Mission régionale d'autorité environnementale

**Avis délibéré sur le projet d'extension d'une plateforme
de stockage de véhicules**

à Bussy-Lettrée (51)

porté par la société MOSOLF France SAS

Figure 2: Plan de phasage de l'aménagement

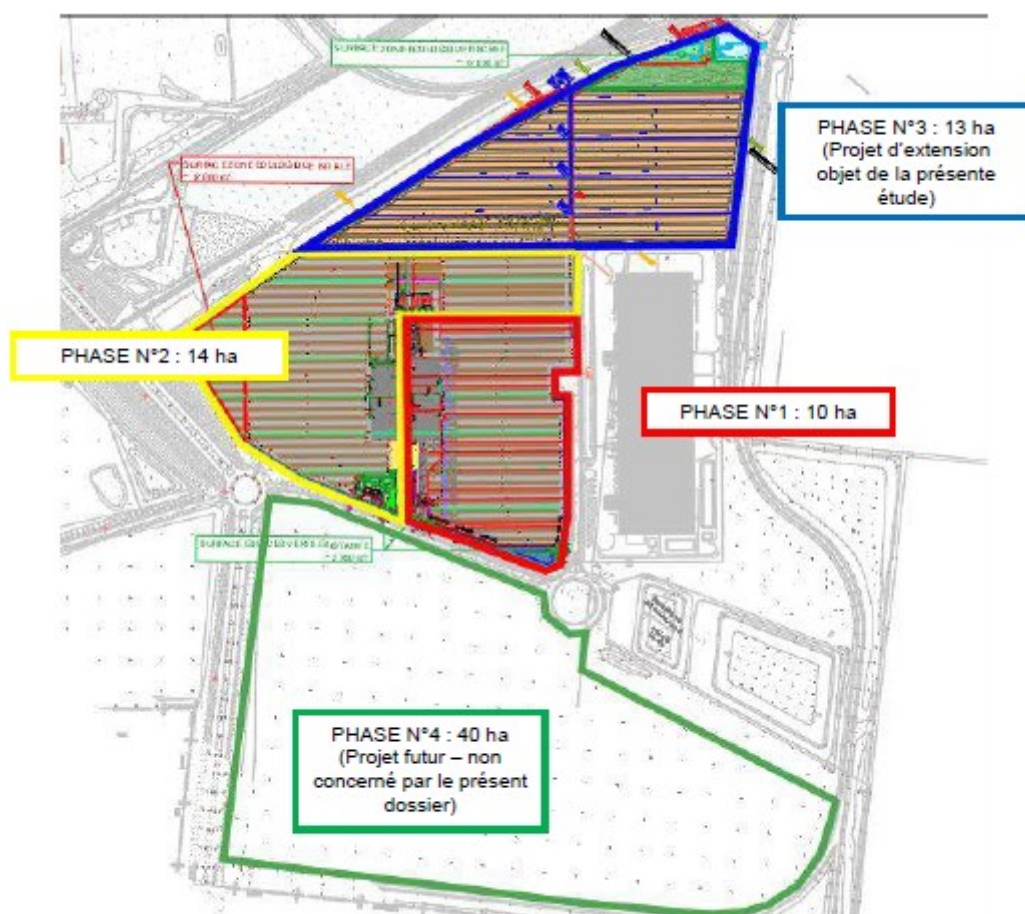
L'Ae recommande au pétitionnaire de mettre en œuvre le recouvrement du site par des panneaux photovoltaïques concomitamment à la mise en œuvre de la phase 3.

Figure 4: Plan de bornage permettant de situer l'emprise de compensation de la zone de reproduction du Petit Gravelot

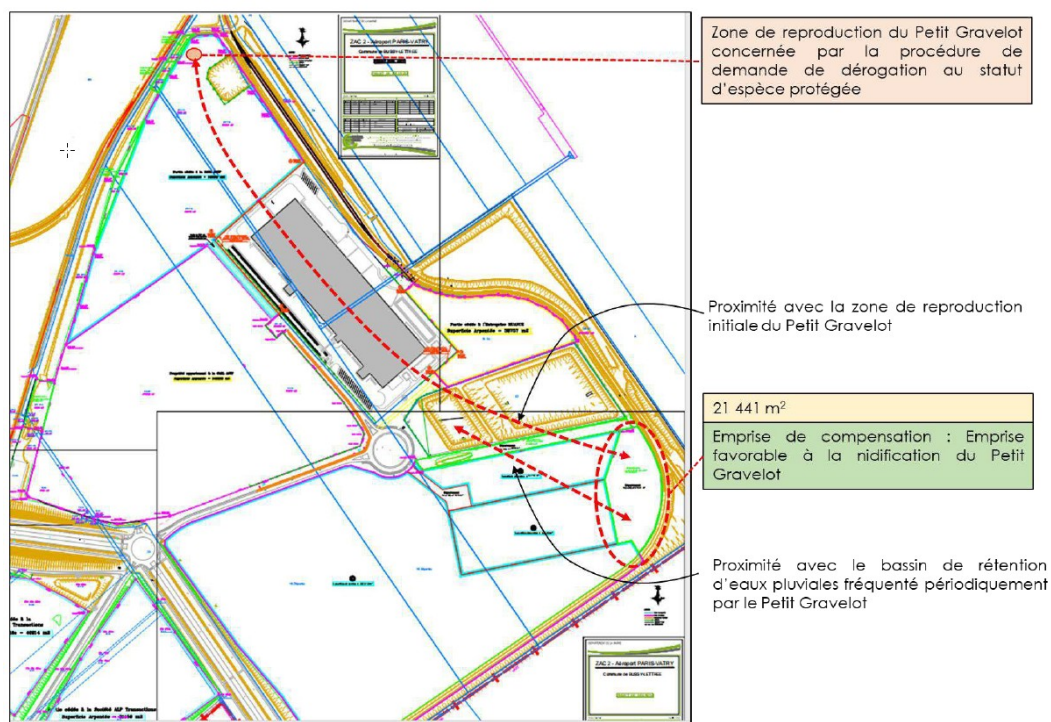
Cette parcelle présente des caractéristiques favorables à l'accueil durable d'un couple de Petit Gravelot et se situe au sein de la ZAC n°2 de l'Aéroport de Vatry à très faible distance à vol d'oiseau de l'emprise impactée par le projet et à très faible distance du bassin de rétention d'eaux pluviales fréquenté périodiquement par cette espèce. **L'Ae s'interroge sur l'emplacement de la zone de compensation pour le Petit Gravelot qui correspond à une partie de l'emprise de la phase 4 du projet d'extension de la société MOSOLF et pourrait, par exemple, être nécessaire à l'installation terminale embranchée (ITE) ferroviaire annoncée pour cette phase.**

Afin d'assurer, sur la durée de l'exploitation du site de MOSOLF et dans le cadre de ces extensions futures, la mise en œuvre effective et durable des mesures de compensation qui y seront associées, l'Ae recommande au pétitionnaire de recourir, en lien avec le propriétaire

des terrains concernés, au dispositif de l'obligation réelle environnementale (ORE)⁵.

L'Ae recommande par ailleurs à la collectivité de classer en zone N de son PLU, la zone de compensation.
